C-01 現場勘查紀錄表

桃園市大漢溪上游埔頂排水水環境改善計畫工程生態檢核表

C-01 施工階段現場勘查紀錄表

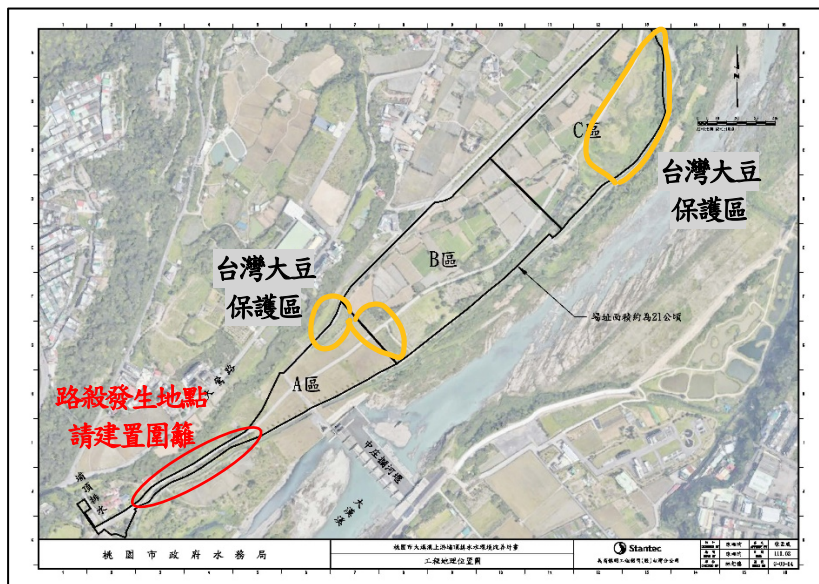
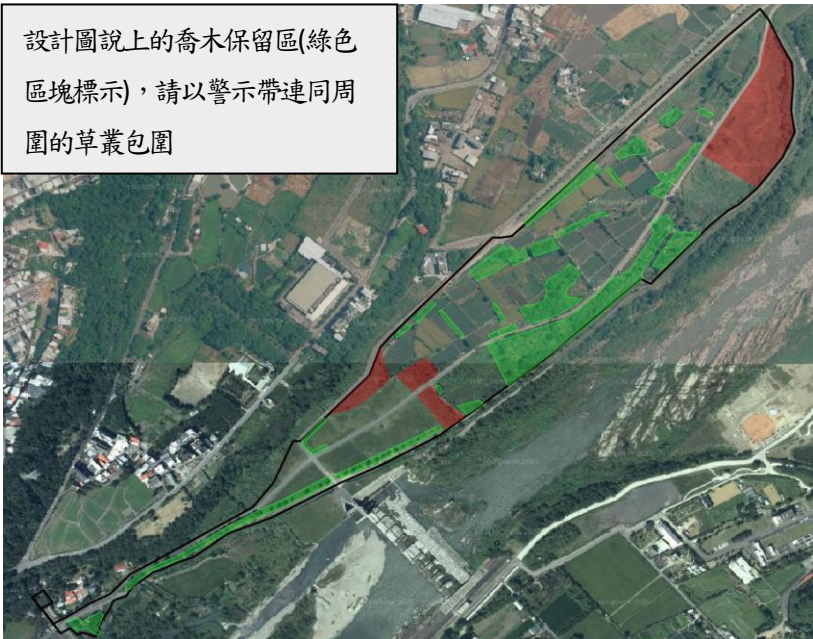
1. 確認工區東北方C區自行車道旁有臺灣大豆生長。A區和B區的黃色範

園內目前沒發現臺灣大豆。現勘時C區尚未動工，施工前請依照設計圖在生態保全區域周圍設置鋼護欄，避免施工時意外擾動該區。

2. A區和B區黃色範圍部分區域尚未用鋼柵欄標定保留範圍，後續請依照設計圖將保留範圍四周設置鋼柵欄。
3. 工區範圍內鮮少人為廢棄物，作為值得肯定。少許人為垃圾，建請清除。

1. C區台灣大豆在設計階段已迴避，目前位在甲種圍籬外。
2. A、B區生態高敏感區已用型鋼護欄圍設區隔。
3. 人為垃圾部份加強清理。
